Ref.: Acompanhamento de Edital
Concorrência nº 055/2022/SP Obras
Corredor de Ônibus – BRT Radial Leste I

Tratam os presentes autos de Acompanhamento de Edital da Concorrência nº 055/2022 da SP Obras, cujo objeto é a:

CONTRATAÇÃO DE EMPRESA OU CONSÓRCIO DE EMPRESAS, ESPECIALIZADAS EM ENGENHARIA PARA A EXECUÇÃO DE OBRAS DO **CORREDOR DE ÔNIBUS – BRT RADIAL LESTE I**, COMPREENDIDO ENTRE TERMINAL PARQUE DOM PEDRO II ATÉ A RUA PROFESSOR MIGUEL RUSSIANO - NA REGIÃO LESTE DA CIDADE DE SÃO PAULO, DIVIDIDO EM 3(TRÊS) LOTES (Peça 5, p. 1, grifo no original).

Figura 3 – Reprodução dos pórticos em aço do Desenho DV-MRA-01-4M-002B.

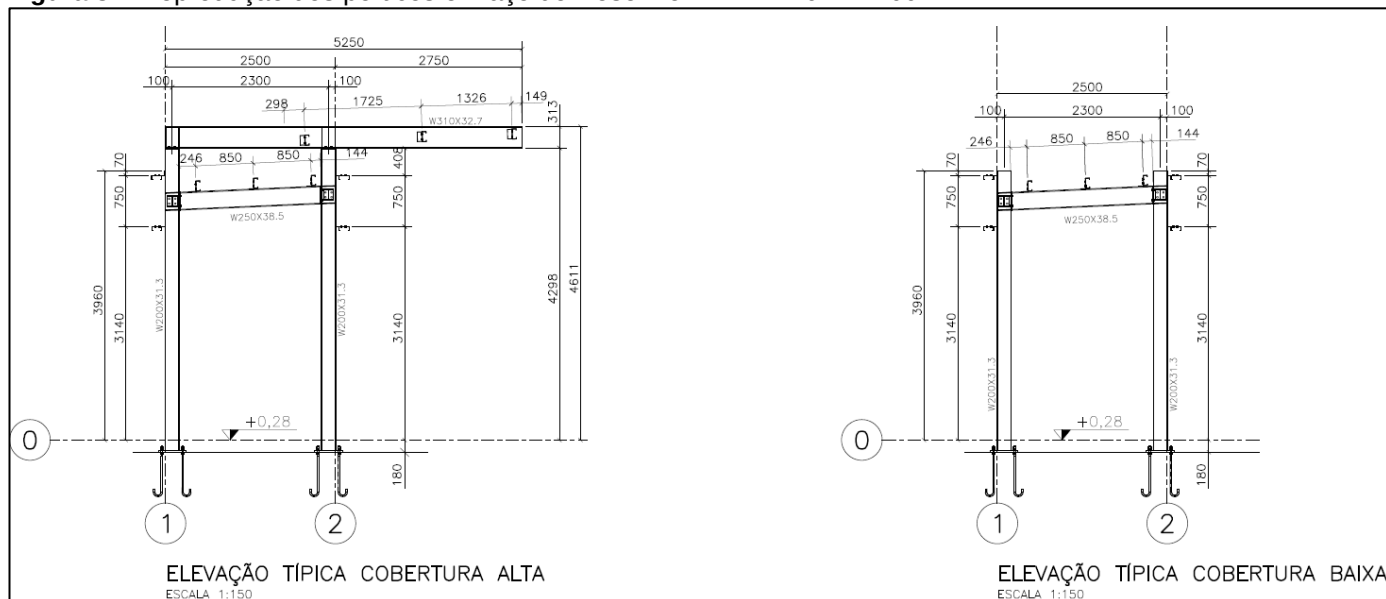
Para se avaliar a pertinência desse critério adotado na CPU é necessário avaliar o projeto da estrutura e o contexto de sua produção. Tome-se o exemplo dos abrigos unidirecionais. Nesses abrigos, a parcela mais relevante constitui-se de pórticos padronizados, reproduzidos na Figura 3 a seguir.

Considerando as quantidades de abrigos e a quantidade de pórticos por abrigo, têm-se que deverão ser fabricados 209 pórticos do tipo “cobertura alta” e 95 pórticos do tipo “cobertura baixa”³.

Observa-se, portanto, que a estrutura metálica dos abrigos é composta por pórticos repetitivos, com elevado grau de padronização, não havendo a necessidade de que sejam todos montados em fábrica apenas para aferição e desmontados para transporte. Se necessário for, para ajustar detalhes e otimizar a produção, basta que sejam produzidos protótipos que posteriormente serão reproduzidos em série.

estes venham a ser transportados montados até o local da instalação definitiva, tendo em vista o benefício da montagem em ambiente controlado (em fábrica), o que reforça a desnecessidade da dupla montagem. Por fim, todas essas considerações são aplicáveis também aos abrigos bidirecionais, com as devidas adaptações.

Logo, a duplicidade dos coeficientes adotada é excessiva e não corresponde ao que será executado, gerando remuneração indevida.

Ainda, verifica-se a previsão combinada de caminhão carroceria com guindauto ou do tipo munck (F901) e guindaste hidráulico com lança telescópica de 40m (93287/93288). Outrossim, considerando a forma, as dimensões e o peso (massa) desses pórticos e, supondo que estes venham a ser transportados montados até o local da instalação definitiva, apenas haverá o posicionamento e ancoragem em “esperas”. Nesse cenário, é razoável supor que exista ambiente apenas para operação de caminhões do tipo munck, que bem atende ao serviço de posicionamento das peças ao nível do solo.
